Polder/Dijkvak
Philipsdam Noord
dp 0473 – dp 0499

Datum
27 maart 2007

Kenmerk
PZDT-M-07198

Controle/vrijgave toetsing Philipsdam Noord dp 04

Glooiingskaart met eindscores Philipsdam Noord (Krammersluizencomplex) dp 0488 - dp 0499

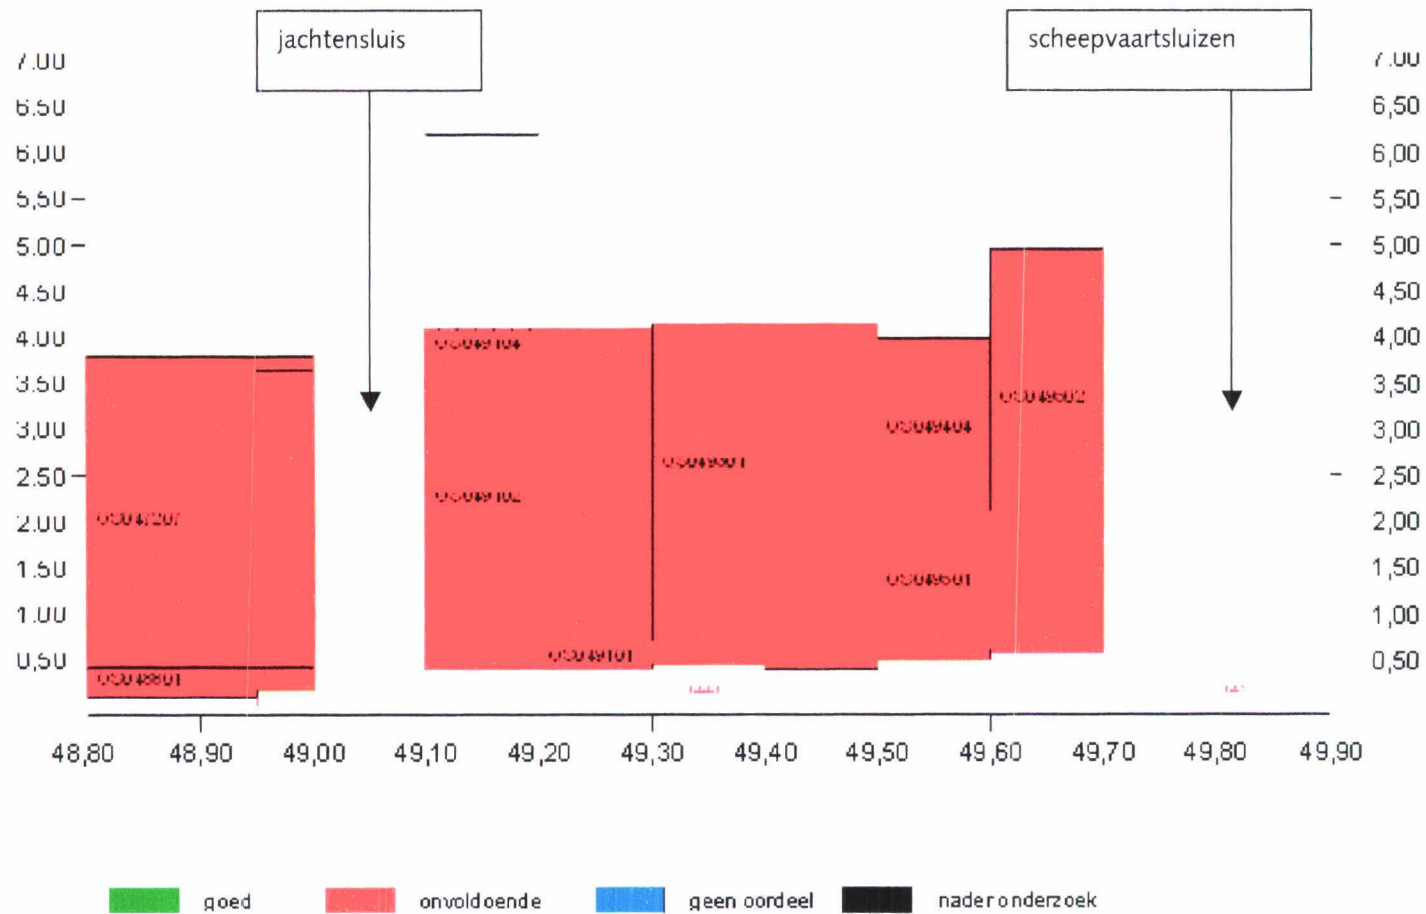
Tussen dp 0488 en dp 0490 ligt de primaire waterkering achterlangs de dam van de jachtensluis. Getoetst is wel de bekleding buiten om deze dam en dus met behoud van het plateau. De randvoorwaarden zijn eveneens bepaald uitgaande van behoud van deze dam met plateau. In het ontwerp dient dan ook de steenbekleding rond de dam opnieuw te worden ontworpen.

Tussen dp 0488 en dp 0490 ligt de primaire waterkering achterlangs de dam van de jachtensluis. In het ontwerp dient de steenbekleding rond de dam te worden ontworpen en niet achterlangs.
